ИЗМЕНЕНИЕ N 1

к СП 458.1325800.2019 "Здания прокуратур. Правила проектирования"

УТВЕРЖДЕНО И ВВЕДЕНО В ДЕЙСТВИЕ приказом Министерства строительства и жилищно-коммунального хозяйства Российской Федерации (Минстрой России) от 19 декабря 2023 г. N 948/пр

Рисунок Б.1

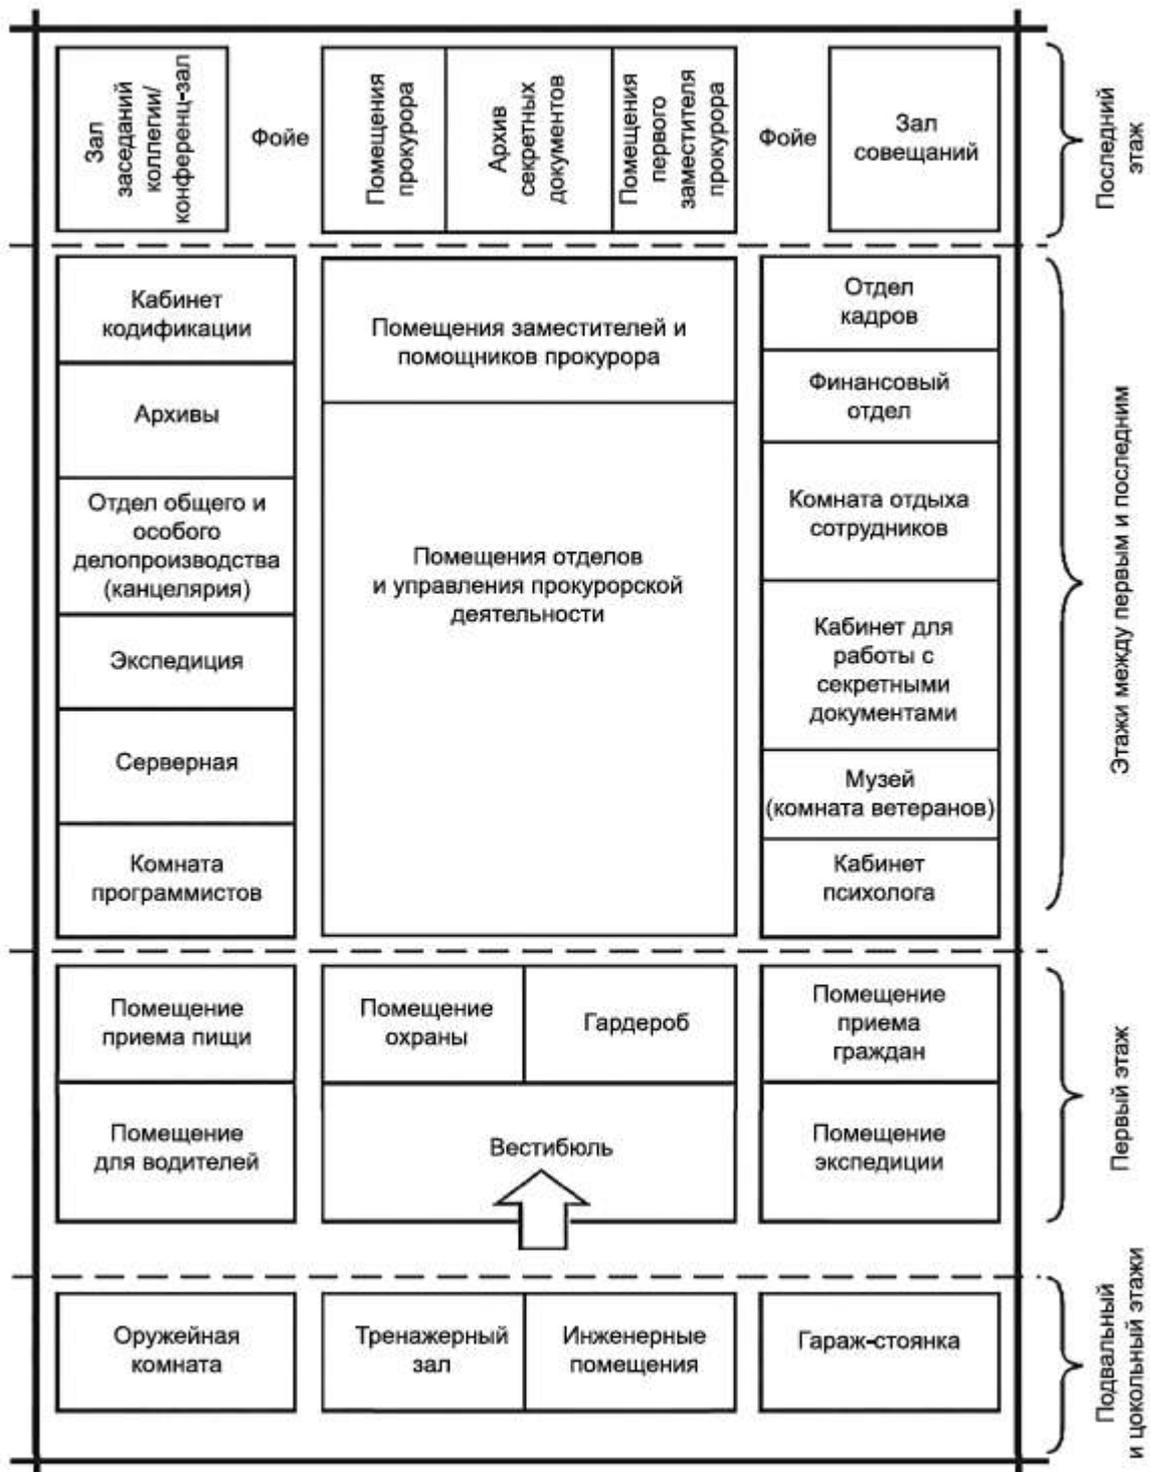
Приложение Б. Изложить в новой редакции:

"Приложение Б

Схема функционального зонирования помещений прокуратуры
